7営設第2481号
令和7年12月1日

福岡県建築都市部営繕設備課長

新福岡県立美術館新築工事設計図書に関する質疑回答書

福岡県建築都市部営繕設備課 福岡市博多区東公園7番7号	承認 承認者 承認者	設計者 株式会社隈研吾建築都市設計事務所 KENGO KUMA & ASSOCIATES 一級建築士事務所 東京都港区赤坂 第32712号 登録建築士 登録第11002号 天海寛次	工事名称 新福岡県立美術館新築工事 図面名称 2F階平面図	日付 令和7年3月 縮尺 A1: 1/200 A3: 1/400	図面番号 A-011-2
--	-----------------------	---	--	---	-------------------------

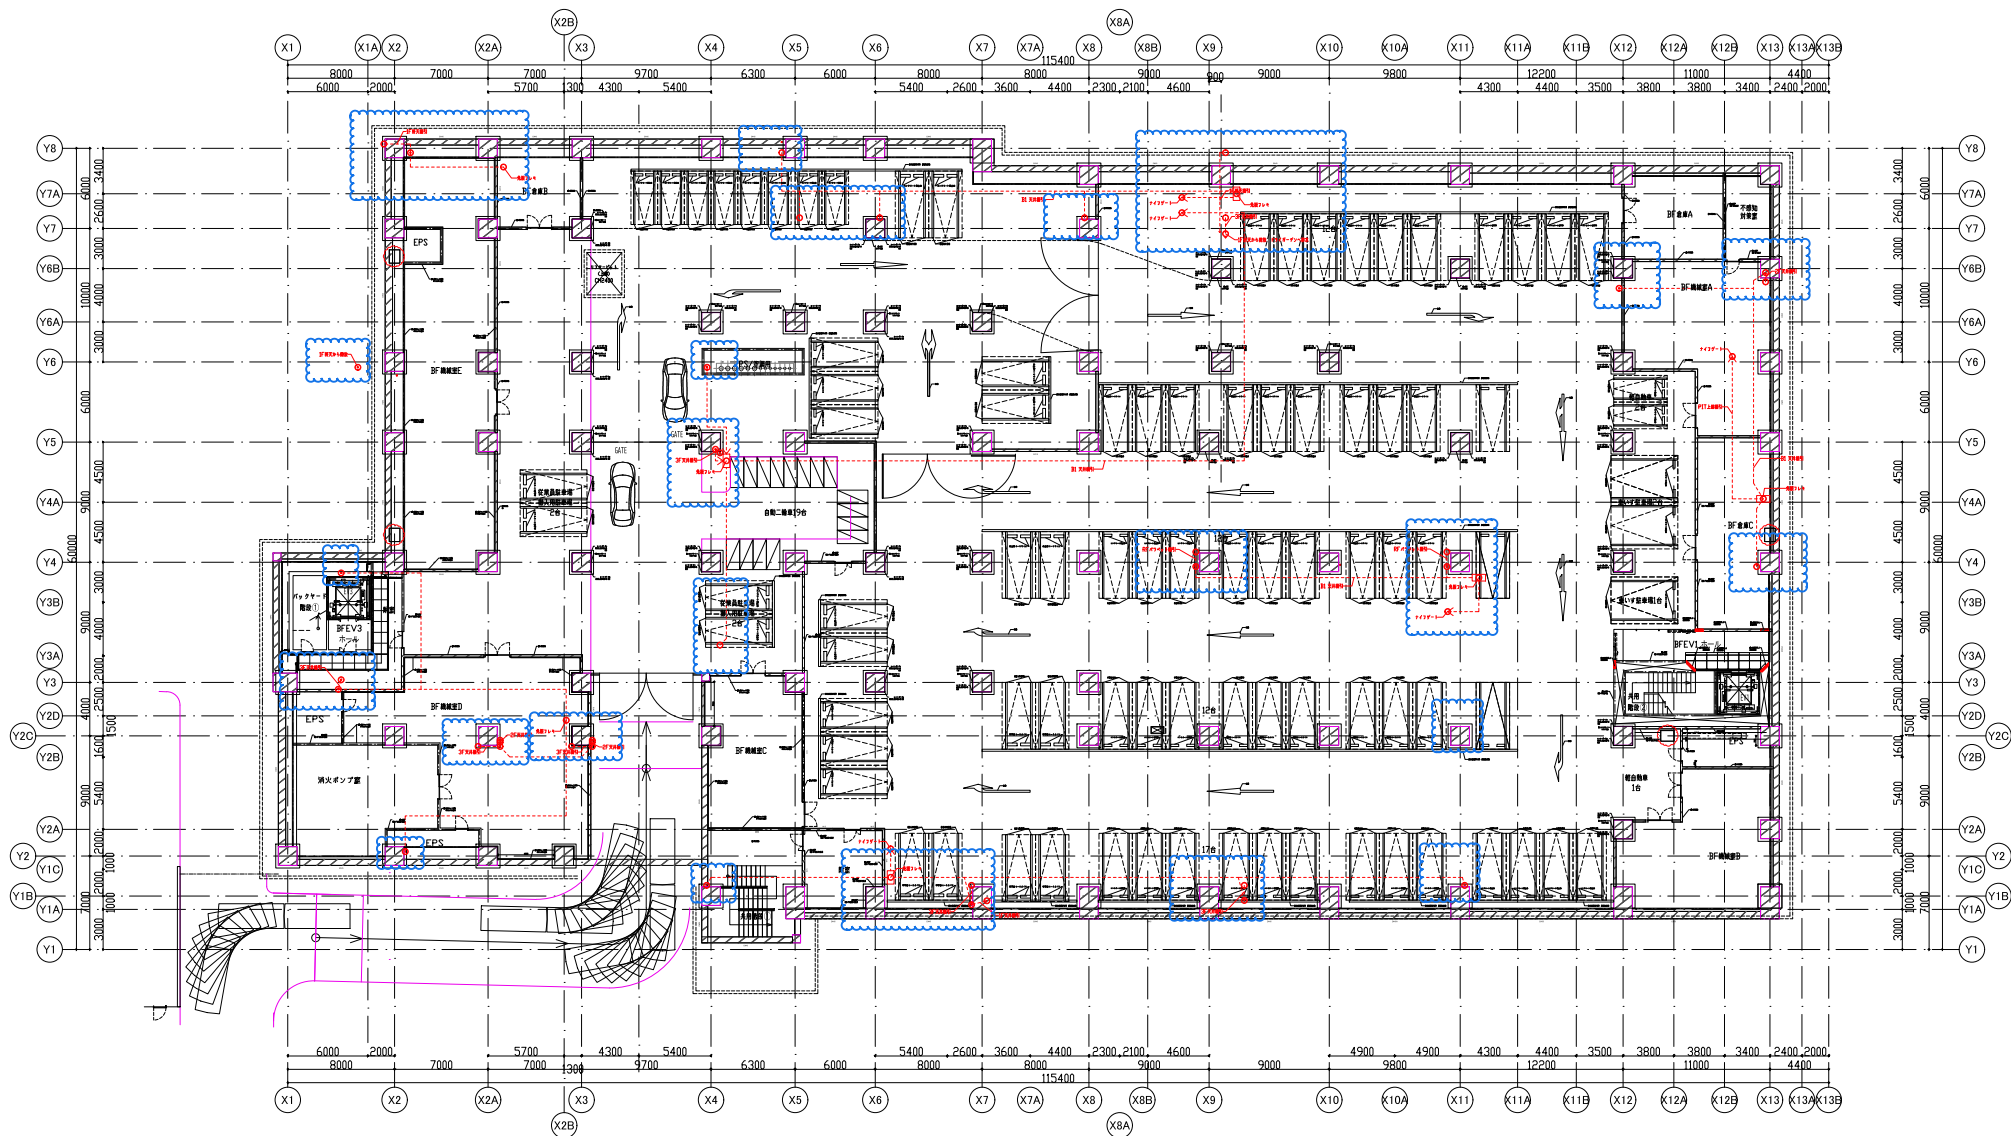
NO	図面番号	質 疑	回 答
1	A-011.012	屋上からの縦樋が一部屋内(内樋)に抜けますが、内樋は全て設備工事と考えて宜しいでしょうか。 建築工事となる場合は各樋の仕様・排水経路を御指示下さい。	内樋も全て建築工事です。別紙A-011-1～A-011-6の青雲マーク箇所を参照ください。 ステンレス鋼管100φとします。
2	A-088-1	アーバンスリット 天井アルミルーバー取付要領に於いて、鉄骨梁と干渉する場合は吊り金物ではなく、鉄骨梁からの持ち出し 鉄骨下地の図示がありますが、配当範囲が不明です。雑詳細図 アーバンスリット 天井伏図に記載の黒網掛け斜線部が 該当するものと考えて宜しいでしょうか、御指示下さい。	宜しいです。
3	A-008-1.015-5	バックヤード部分 屋外軒天仕上に於いて、外部仕上表ではケイカル板t=8.0+FP塗装、 天井伏図ではケイカル板t=8.0+8.0(目無し)+AEP塗装と記載が異なります。 天井伏図を正と考えて宜しいでしょうか、御指示下さい。	宜しいです。ケイカル板t=8.0+8.0(目地無し)+AEP塗装としてください。
4	A-015-7	前記に関連して、上階が屋内となるような屋外の天井面(スラブ下面)に断熱は不要でしょうか。 必要な場合は断熱の仕様及びスラブ下面に断熱が必要な範囲を具体的に御指示下さい。	上階が屋内となる箇所のスラブ下断熱(吹付t50程度)はすべて必要です。 外壁面から内側に1000mmオフセットした範囲まで対象とします。
5	A-059	車路スロープの両脇にW=400程度の斜線の図示がありますが、何を指すのでしょうか。 仕上・断面形状を御指示下さい。	擁壁です。構造図S-056-車路スロープを参照ください。
6	A-019-18	アーバンスリット ミュージアムショップ外(X12～Y2B通り部)に傘立ての記載がありますが、仕様が不明です。 建築工事となる場合は仕様・サイズ・設置箇所数を御指示下さい。	備品(別途)とします。
7	A-020-15.020-16	屋外避難階段のルーフベースクリーン①のストリカー受けの取付ピッチが不明です。@2380 縦方向に5本と 考えて宜しいでしょうか、御指示下さい	4本とします。A-020-14スクリーン受梁の支柱を参照ください。
